Consiglio Superiore dei Lavori Pubblici
Terza Sezione

Adunanza del 18 Settembre 2013

N. del Protocollo 66/2013

OGGETTO: Piano regolatore portuale del Porto di Molfetta – Adeguamento Tecnico Funzionale per traslazione 2° braccio molo di sopraflutto.

Fig. 4.1 Sovrapposizione P.R.P. e il presente Adeguamento Tecnico Funzionale (in rosso)

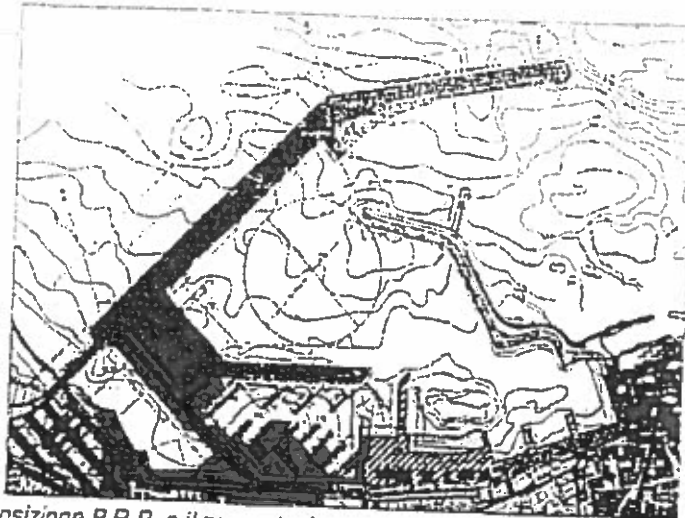
- > **Configurazione lato terra.** L'andamento planimetrico del lato terra del molo è oggetto di limitate modifiche nel tratto di ponente, in prossimità della imboccatura portuale delimitata dalla banchina Martello e dalla testata del sottollutto esistente.

Tali modifiche, volte a minimizzare anche sul lato interno del molo le interferenze tra l'opera da realizzare e la bonifica del fondale da ordigni bellici, comportano qualche variazione alla pendenza della scogliera, nel tratto di transizione tra la pendenza più ripida (2/3) a quella più dolce (1/3) in prossimità dell'imboccatura.

Fig. 4.2 Molo di soprallutto - Sovrapposizione il presente Adeguamento Tecnico Funzionale (in rosso) e progetto esecutivo (in blu) con indicazione (in verde) dell'area oggetto di bonifica da ordigni bellici in corso a cura del Nucleo SDAI

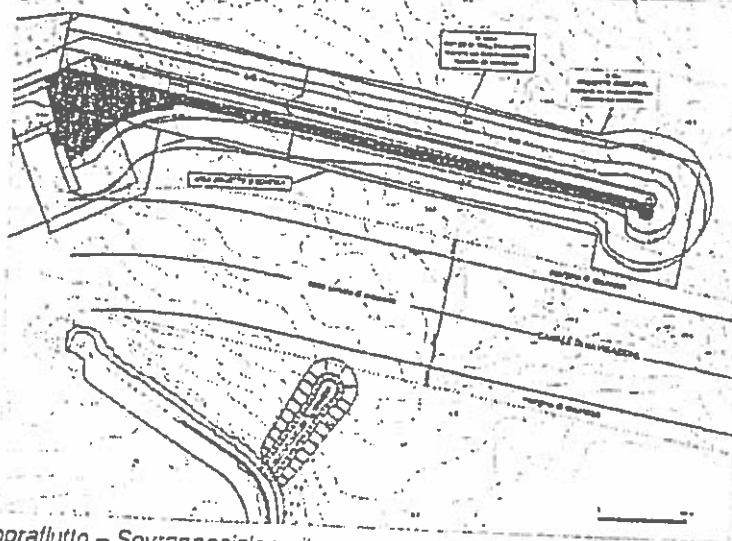
Solamente la parte interna del "ricciolo" della nuova testata si avvicina a terra di circa 8-10 m, pur restando ancora esterna al canale ed alla fascia aggiuntiva di 20 m identificata come "margine di sicurezza" in Fig. 4.2.
